Mission régionale d'autorité environnementale  
CENTRE - VAL DE LOIRE

**Avis délibéré**  
**Sur le projet d'exploitation d'une unité de fabrication de**  
**charbon actif**  
**Sur la commune de Vierzon (18)**  
**Autorisation environnementale**

N°MRAe 2024-4880

*Évaluation du trafic moyen journalier annuel (Source : étude d'impact, page 74)*

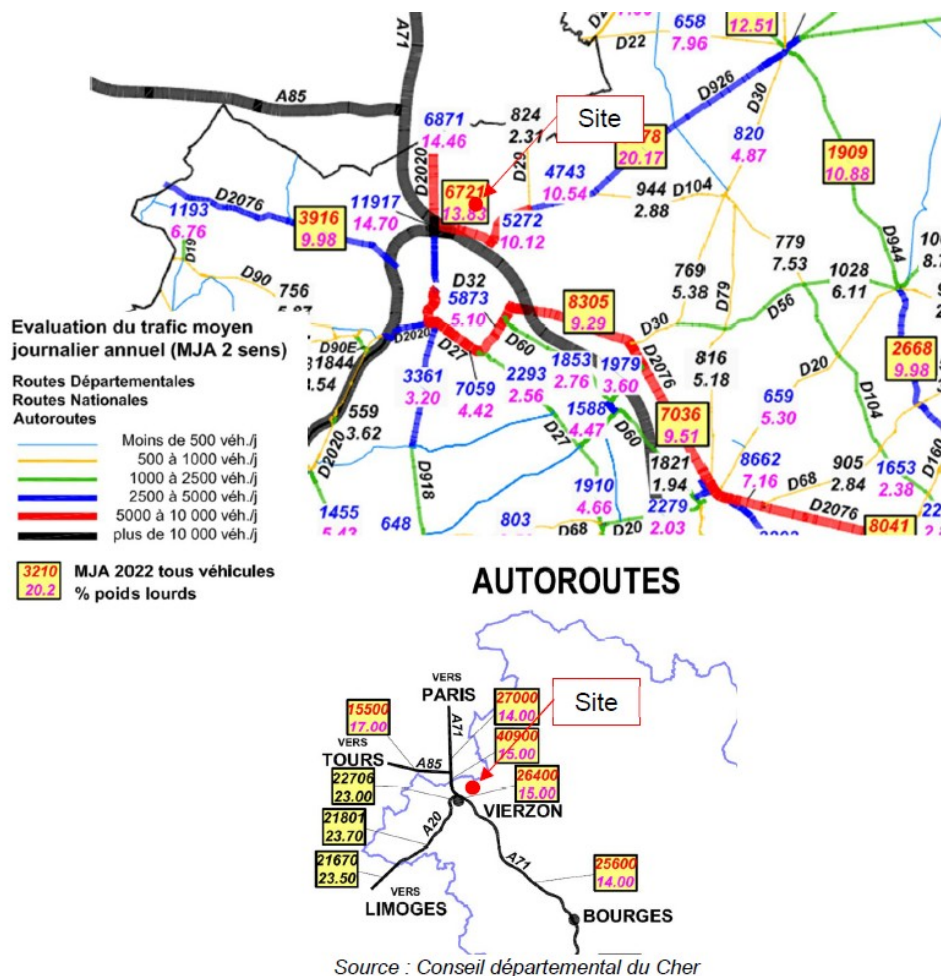
Le dossier présente les principaux axes routiers desservant le secteur et le trafic actuellement supporté par les principaux axes : les autoroutes A71 et A20 et les départementales RD2020 et RD926. Le dossier présente le trafic moyen journalier actuel sur les axes routiers desservant le site et rapporté sur la carte ci-dessous.
